オリジナルアンカーボルト 廃番および仕様変更のお知らせ

さて、長年ご愛顧賜りました弊社オリジナルアンカーボルトですが、このたび下記のとおり廃番および仕様変更をする運びとなりましたのでご案内申し上げます。また、ユニアンカーボルト専用の『アンカークリップ』も合わせて廃番とさせていただきます。

ストレートタイプ M12

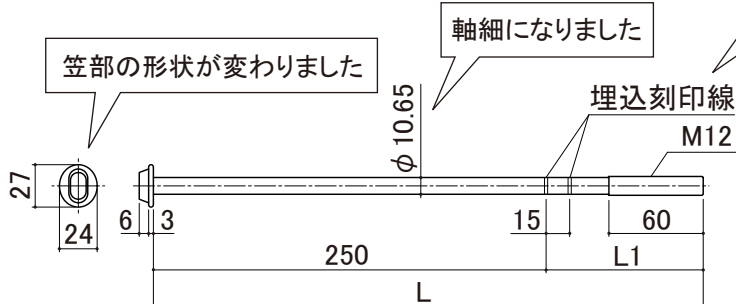
NEW ユニハットアンカーボルト (M12)

埋込刻印線の位置が各サイズ共通になりました。
(笠部側から250mmと265mmの2か所)

型番	L	L1
UHA-35	350	100
UHA-40	400	150
UHA-45	450	200

ストレートタイプ M16

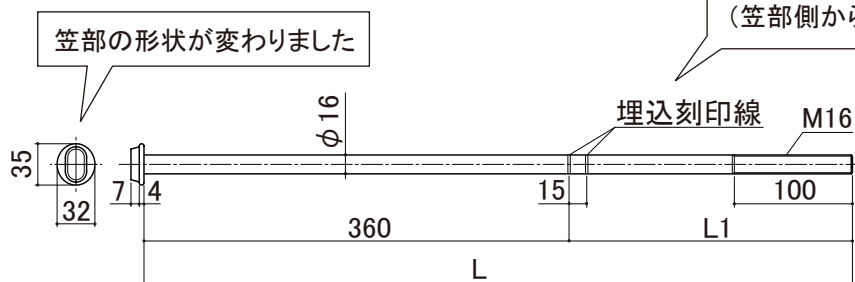
NEW ユニハットアンカーボルト (M16)

埋込刻印線が2本になりました。
(笠部側から360mmと375mmの2か所)

型番	L	L1
UHA16-60	600	240
UHA16-70	700	340
UHA16-80	800	440
UHA16-90	900	540

クランクタイプ M12

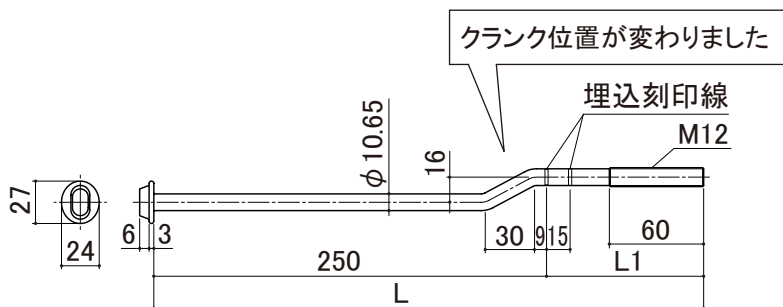
NEW フリークランクアンカーボルト (M12)

クランク位置が変わりました

型番	L	L1
FCA II-35	350	100
FCA II-37	370	120
FCA II-40	400	150
FCA II-45	450	200

クランクタイプ M16

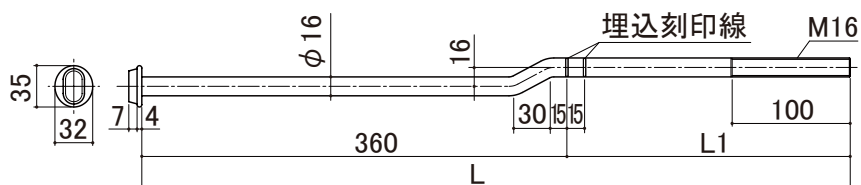
NEW フリークランクアンカーボルト (M16)

形状変更はありません

型番	L	L1
FCA II 16-60	600	240
FCA II 16-70	700	340
